福島第一原子力発電所 特定原子力施設に係る実施計画変更比較表（第Ⅰ章 2.4 特定原子力施設の今後のリスク低減対策）

福島第一原子力発電所 特定原子力施設に係る実施計画変更比較表（第Ⅱ章 2.45 大型廃棄物保管庫）

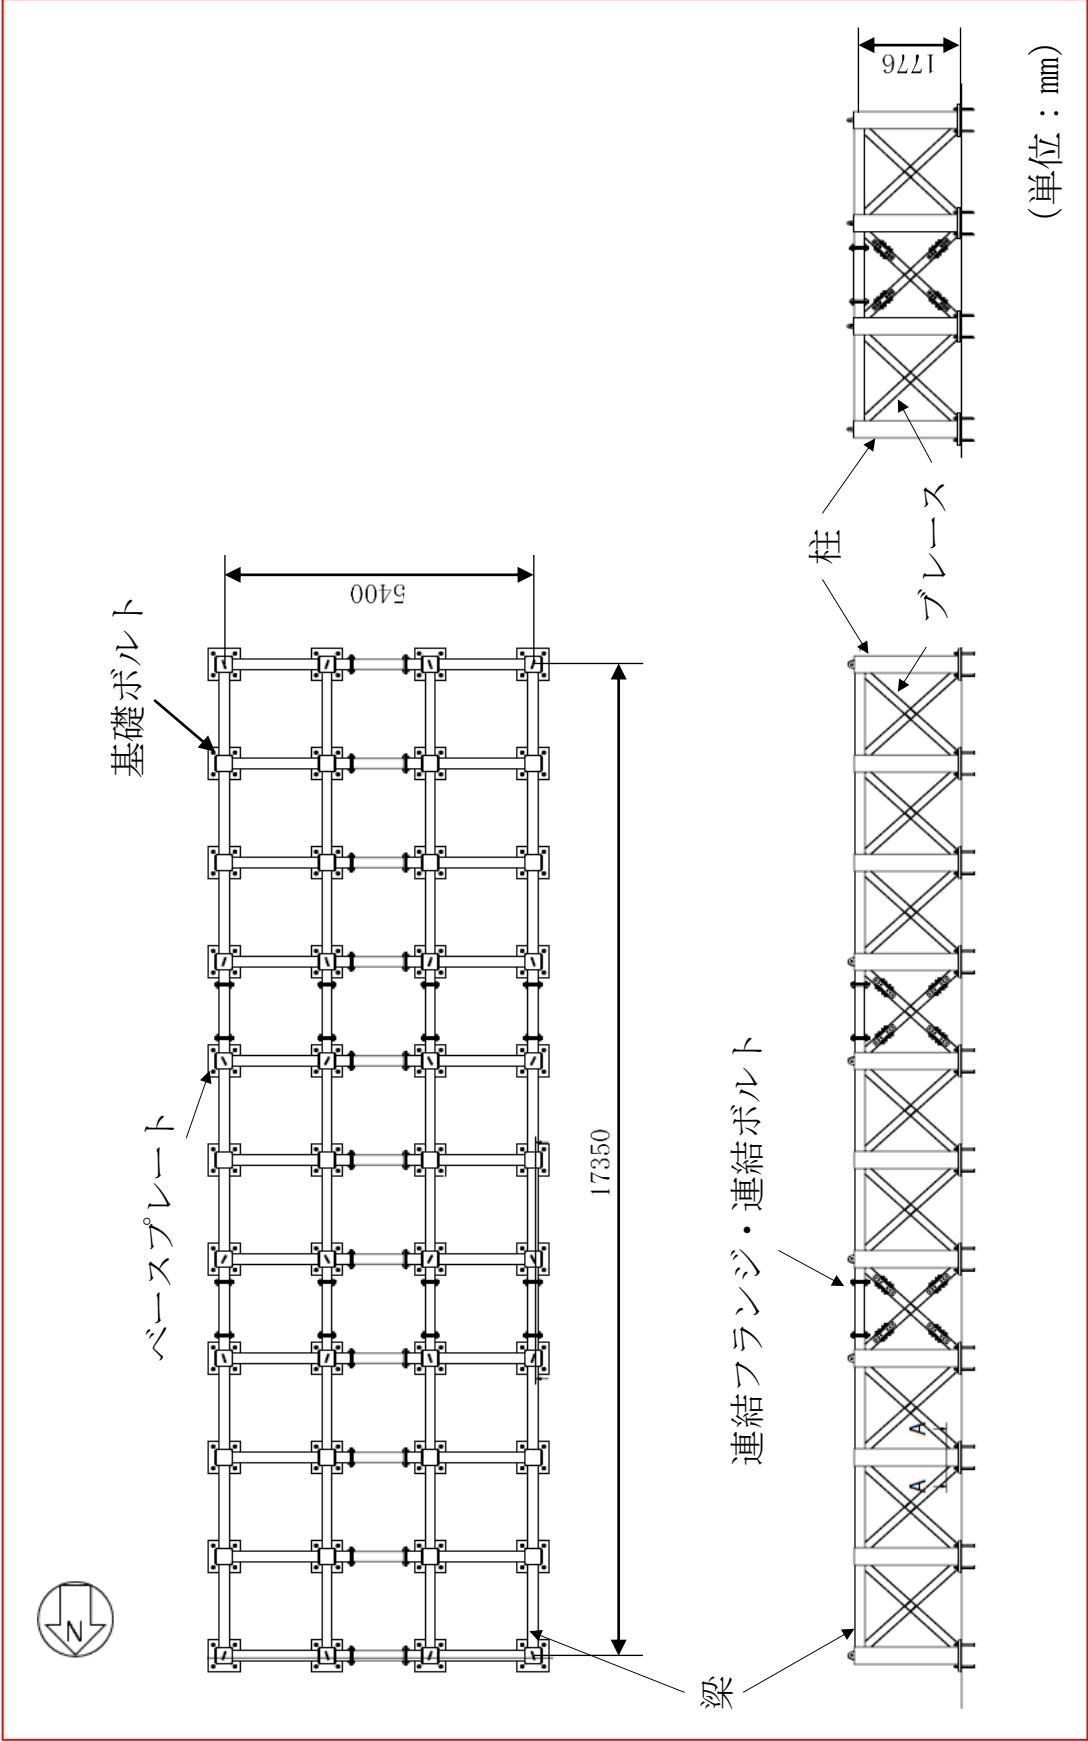
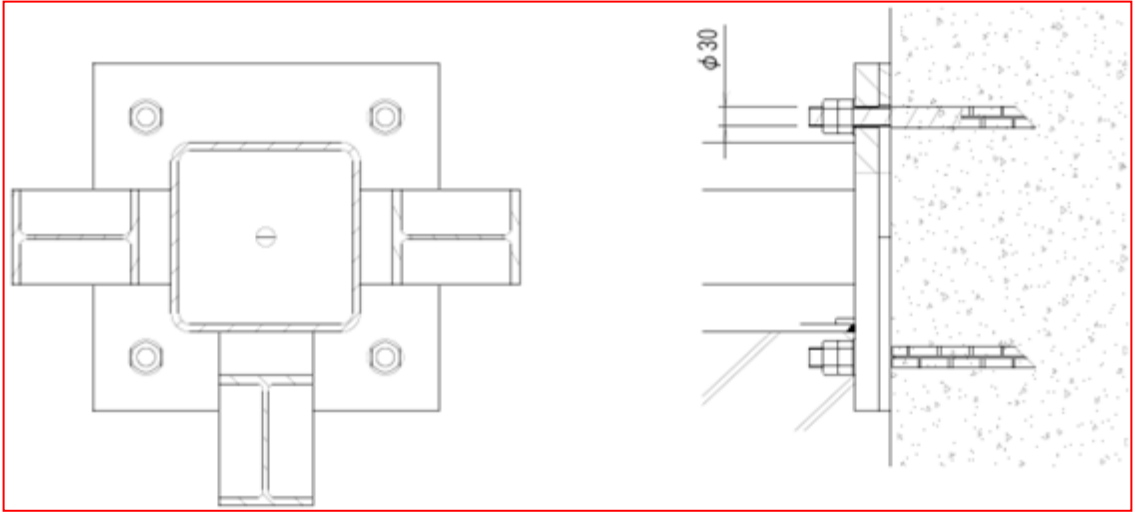
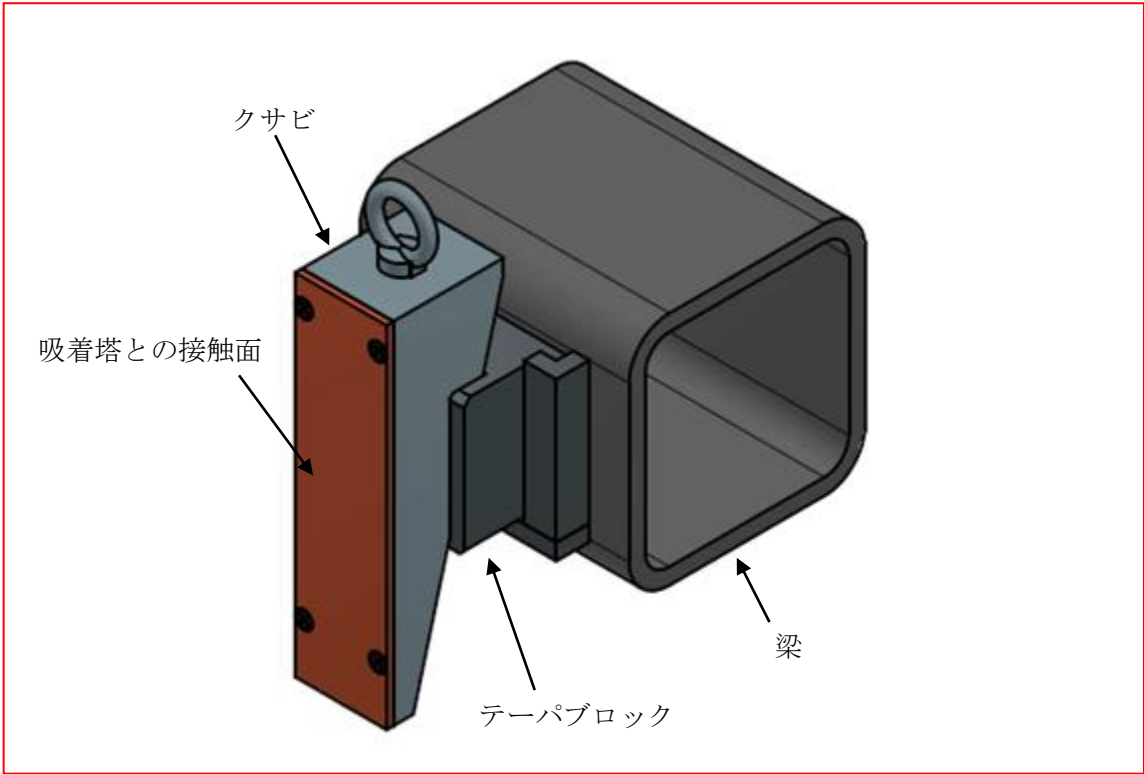
変 更 前	変 更 後	変 更 理 由																											
添付資料－6 大型廃棄物保管庫に係る確認事項 （中略） 大型廃棄物保管庫の設備の工事に係る確認事項を表－2～6に示す。 （中略） 表－7 主要部材一覧 （中略） （現行記載なし）	添付資料－6 大型廃棄物保管庫に係る確認事項 （中略） 大型廃棄物保管庫の設備の工事に係る確認事項を表－2～6 <u>及び表－9</u>に示す。 （中略） 表－7 主要部材一覧 <u>（クレーン）</u> （中略） <u>表－9 確認事項（保管架台）</u>

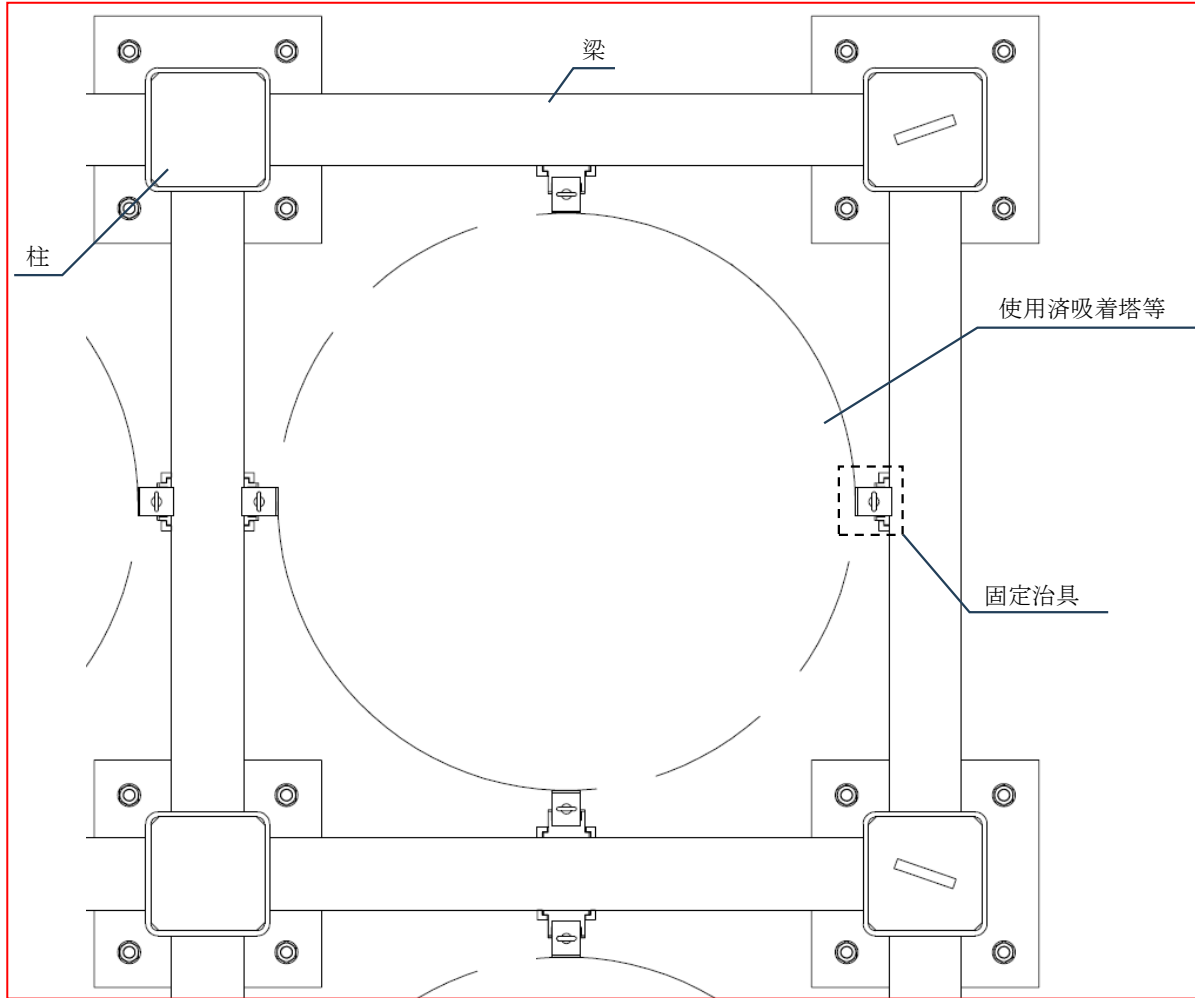
変 更 前	変 更 後	変 更 理 由
添付資料－4 可燃性気体の滞留防止及び崩壊熱の除去性能に関する説明書 （中略） 3. 崩壊熱の除去性に対する屋内保管化の影響評価 （中略） 3.2 屋内保管化の影響評価の前提条件 吸着塔の屋内保管化に伴う影響評価に用いる前提条件は、以下のとおりである。 (1) 崩壊熱は、1～3号機炉心の2020年3月時点までの減衰を考慮して1～3号機炉心の総崩壊熱量を算出。ここに含まれる¹³⁷Cs、⁹⁰Srの寄与のうち処理（汚染水）に移行した分が全て吸着材に捕集されて大型廃棄物保管庫に保管されると想定する。算出した崩壊熱は保守的に100kWとして評価する。 （中略） (5) 吸着塔の中心温度は、実施計画Ⅱ.2.5「汚染水処理設備等」で評価された、外気温度40℃で⁴⁵⁰℃（評価対象：第二セシウム吸着装置吸着塔）との評価を準用する。 （中略） 3.6 屋内保管化の影響の評価結果 換気設備の停止を想定すると、大型廃棄物保管庫内の最高温度は約60℃と評価され、Ⅱ.2.5 汚染水処理設備等における評価条件40℃に比べて約20℃高くなる。この温度の上昇により吸着塔中心温度も従前の評価値⁴⁵⁰℃に比べ20℃上昇した⁴⁷⁰℃となるが、吸着材の安定限界温度である600℃を下回るため、安全上の問題はないことを確認した。 （中略）	添付資料－4 可燃性気体の滞留防止及び崩壊熱の除去性能に関する説明書 （中略） 3. 崩壊熱の除去性に対する屋内保管化の影響評価 （中略） 3.2 屋内保管化の影響評価の前提条件 吸着塔の屋内保管化に伴う影響評価に用いる前提条件は、以下のとおりである。 (1) 崩壊熱は、1～3号機炉心の2020年3月時点までの減衰を考慮して1～3号機炉心の総崩壊熱量を算出。ここに含まれるCs-137、Sr-90の寄与のうち処理（汚染水）に移行した分が全て吸着材に捕集されて大型廃棄物保管庫に保管されると想定する。算出した崩壊熱は保守的に100kWとして評価する。 （中略） (5) 吸着塔の中心温度は、実施計画Ⅱ.2.5「汚染水処理設備等」で評価された、外気温度40℃で⁴⁷⁰℃（評価対象：第二セシウム吸着装置^{同時}吸着塔^(TYPE-A)）との評価を準用する。 （中略） 3.6 屋内保管化の影響の評価結果 換気設備の停止を想定すると、大型廃棄物保管庫内の最高温度は約60℃と評価され、Ⅱ.2.5 汚染水処理設備等における評価条件40℃に比べて約20℃高くなる。この温度の上昇により吸着塔中心温度も従前の評価値⁴⁷⁰℃に比べ20℃上昇した⁴⁹⁰℃となるが、吸着材の安定限界温度である600℃を下回るため、安全上の問題はないことを確認した。 （中略）	記載の適正化 記載の適正化（記載する代表の吸着塔の種類を、線源強度の最も大きい第二セシウム吸着装置吸着塔から吸着塔の温度評価が最も厳しい（吸着材の許容温度と吸着塔中心温度の差が最も小さい）第二セシウム吸着装置同時吸着塔（TYPE-A）に見直し）
